# Pointers

## HERRAMIENTAS PARA REMOCION DE MANCUERNAS EN TRUCKS (BOGUIES) EQUIPADOS CON PLACAS DE PEDESTAL FLOTANTES

Fig.1 - Aplicación de las herramientas para la remoción de mancuernas

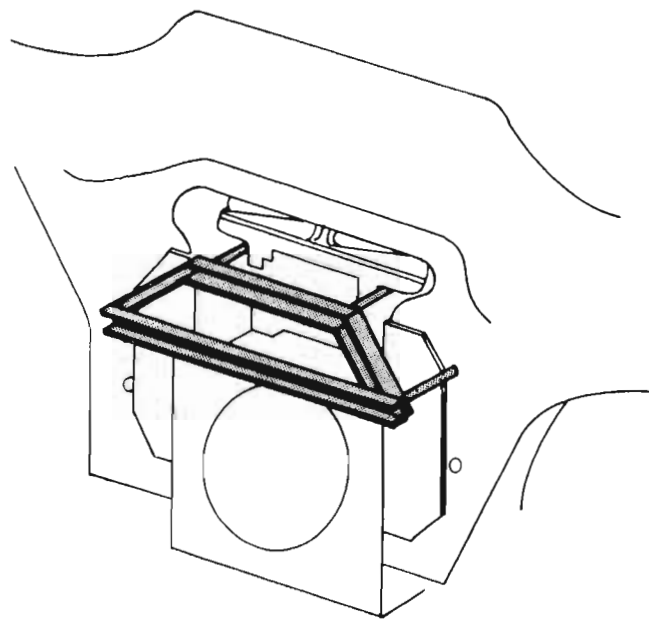
A solicitud especial de nuestros clientes, EMD aplicará placas de pedestal flotantes en trucks (bogües) tipo GP, HT-C y SD.

Para la remoción de una mancuerna se requieren de 2 piezas. El tipo de herramienta utilizado en el truck GP es distinto al utilizado en el truck HT-C. Su Representante de Servicio Electro-Motive puede proporcionarle los dibujos que le permitirán fabricar localmente las herramientas. El dibujo File 936 es aplicable al truck GP y el dibujo File 935 es aplicable a los trucks HT-C y SD. Como ya mencionamos, las herramientas no son intercambiables para los diferentes tipos de trucks.

Fig.2 - Arreglo del cojinete y la tapa

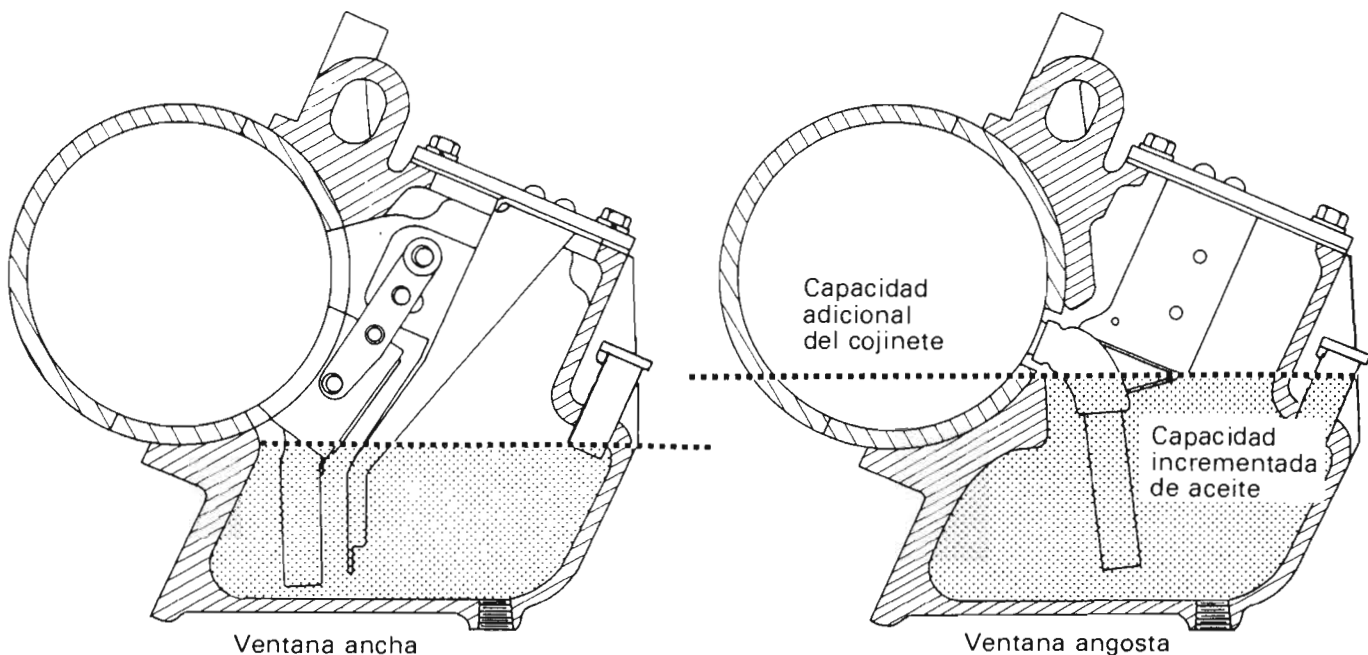
Los motores de tracción D29 y D31 se manufacturan ahora con los cojinetes de suspensión, las tapas del

eje y los fieltros de lubricación del tipo de ventana angosta, Fig. 2. Este diseño permite que los cojinetes del lado del piñón y del lado del conmutador sean intercambiables y que su capacidad de carga sea mayor debido a la altura reducida del corte de la ventana.

La siguiente tabla muestra los números de parte anteriores correspondientes al tipo de ventana ancha y los nuevos números del tipo de ventana angosta.

Ventana ancha	Ventana angosta
Tapa del eje, Lado del piñón	8176375	*8426396
Tapa del eje, Lado del conmutador	8176376	*8426397
Cojinete de suspensión, Lado del piñón	8318577	9534909
Cojinete de suspensión, Lado del conmutador	8435108	9534909
Filtro de lubricación	8209942	9318435

Los cojinetes de suspensión de ventana angosta pueden ser utilizados con tapas de ventana ancha siempre que se utilice un filtro lubricador de ventana angosta. Por otra parte, el filtro lubricador de ventana angosta puede utilizarse con cualquier combinación de cojinetes de suspensión y tapas de eje.

Fig.3 - Comparación entre diferentes tipos de balancines

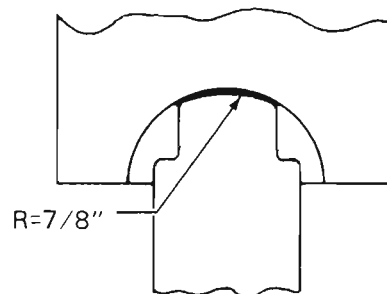
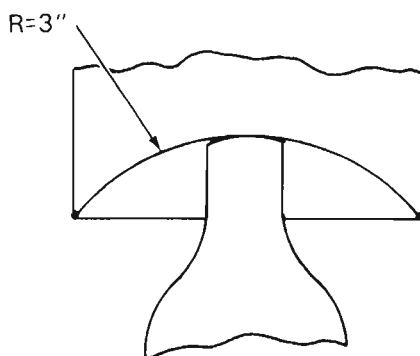
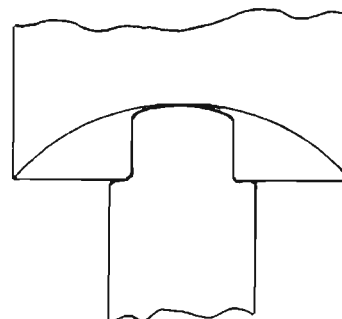
A partir de Marzo de 1978 comenzaron a instalarse en los motores diesel de producción los trinquetes de acero estampado 9326198 y los apoyos de los resortes 9511456, que reemplazaron a los trinquetes de acero forjado 8028498 y a los apoyos de los resortes 8028200. El nuevo trinquete de acero estampado ha demostrado su superioridad sobre el trinquete de acero forjado después de pruebas minuciosas. Estas pruebas indicaron que el grado de deterioro que sufren los balancines de inyector se redujo notablemente con el nuevo diseño del trinquete.

Con los balancines de muy anterior diseño tal y como los que venían instalados en motores modelo 567A habrá un problema de compatibilidad entre la cavidad inferior del balancín y el trinquete de nuevo diseño. Para estos casos, el balancín del inyector deberá ser reemplazado por otro de diseño más moderno, al menos por el modelo correspondiente al motor 567C, que fué el modelo de motor donde se instaló por primera vez el mecanismo de trinquetes (Para detalles vea la Fig. 3).
